Lähettäjä: Tammivuori Tero <Tero.Tammivuori@eltelnetworks.com>
Lähetetty: 4. helmikuutata 2020 11:54
Vastaanottaja: Kirjaamo_Lahti
Aihe: Lausuntopyyntö asemakaavan muutoksen luonnoksesta A-2782
Liitteet: LAH, Helsingintie-Tuhkimonpolku.pdf

Asemakaavan muutoksen luonnoksesta A-2782 (Helsingintien kiertoliittymä, Tuhkimonpolku, Laune)

Viite: lausuntopyyntö 28.1.2020

Asemakaavan muutos, Lahti, Laune, Helsingintien kiertoliittymä, Tuhkimonpolku, A-2782

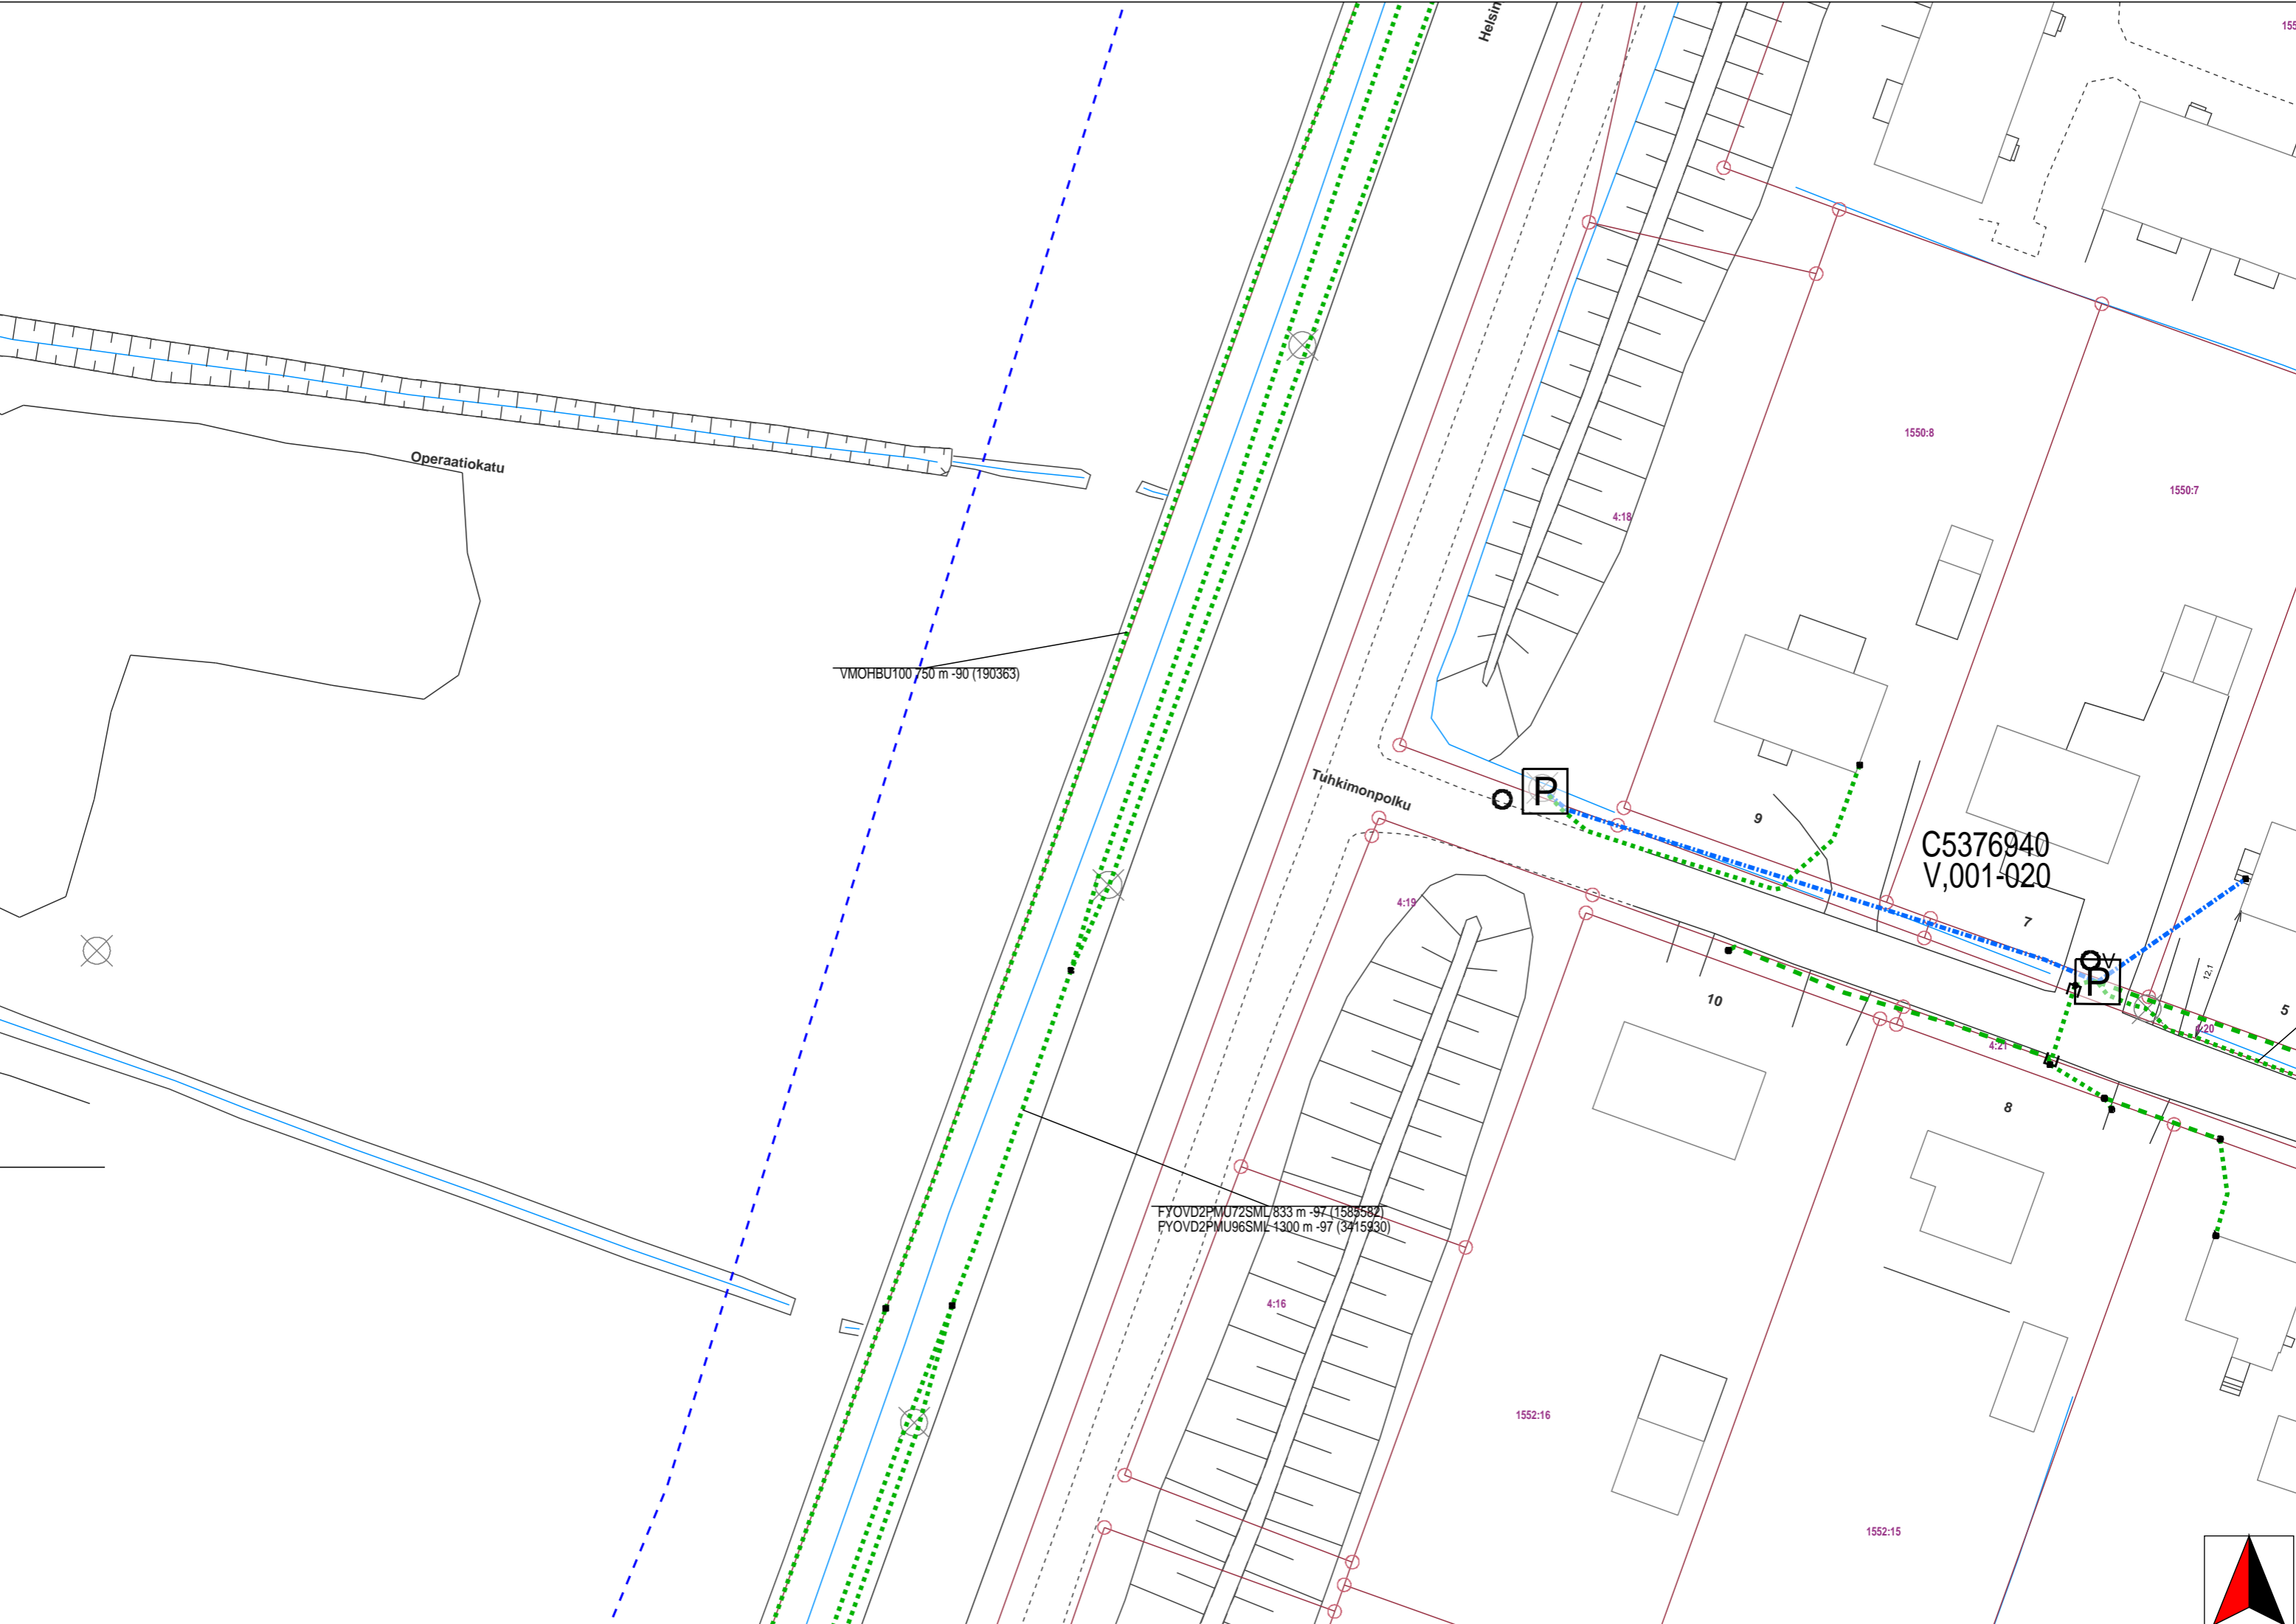
DNA:lla on Helsingintie länsipuolella kaapelireittejä. Näiden siirto huomioitava suunnitteluvaiheessa. Rakentamisen yhteydessä DNA:lla mahdollisesti halua parantaa verkkoaan uutta Hennalan kasarmialueen infraa varten.

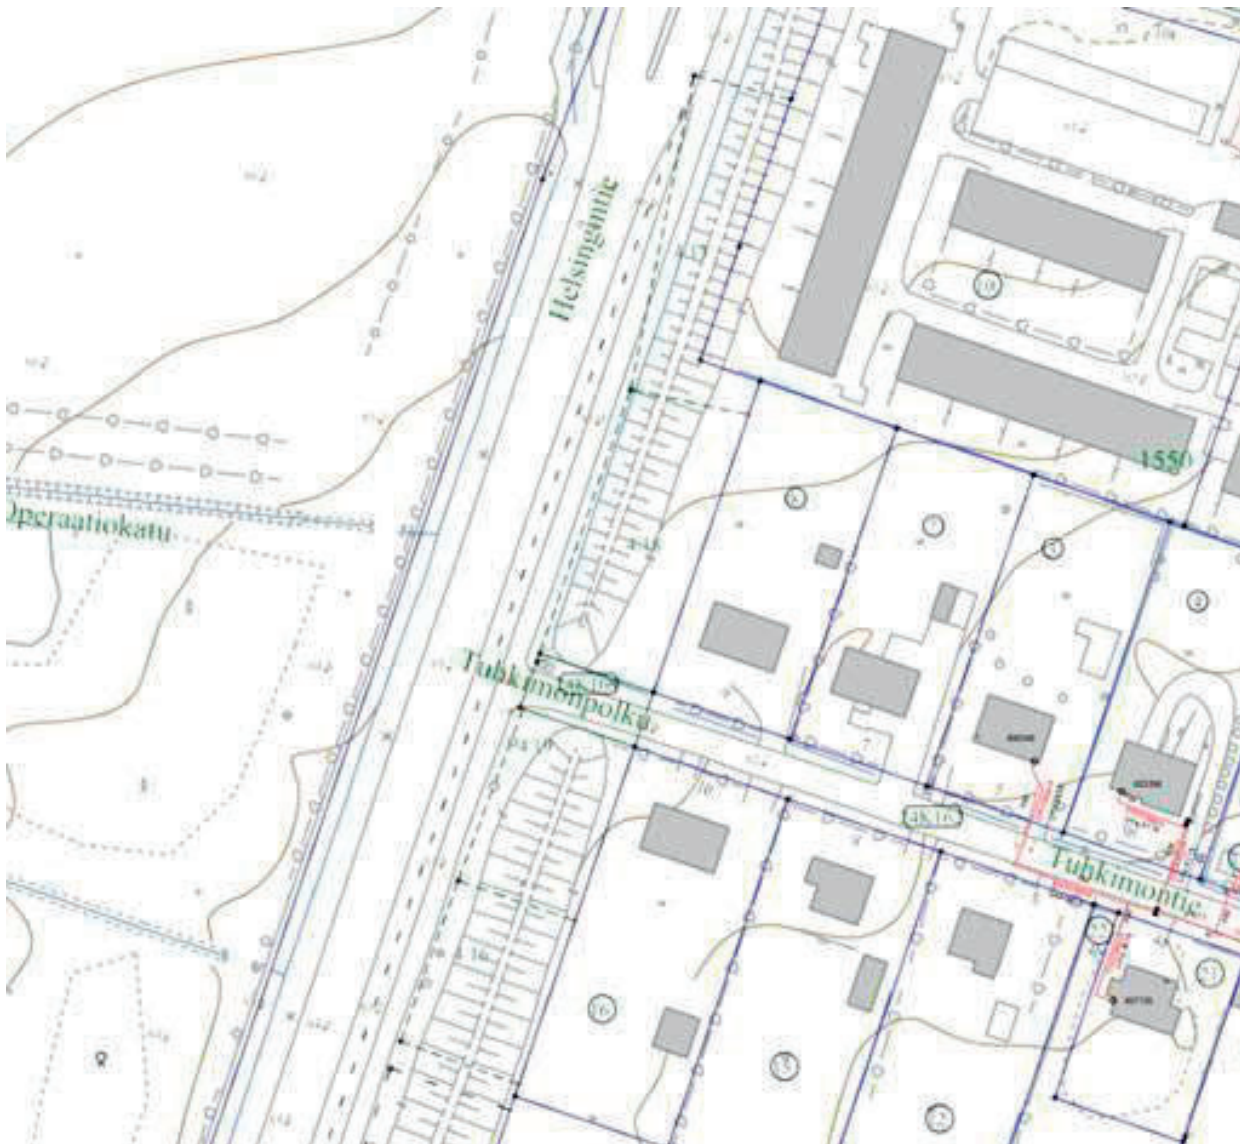
Kohteen kaavatyön rajauksen alueella ei sijaitse Lahti Energia Oy Lämpöliiketoiminnan rakenteita. Lähimmät Lahti Energian kaukolämmön runkojohdot sijaitsevat entisellä varuskunta-alueella länsipuolella ja Tuhkimontiellä (kuvaote alla).
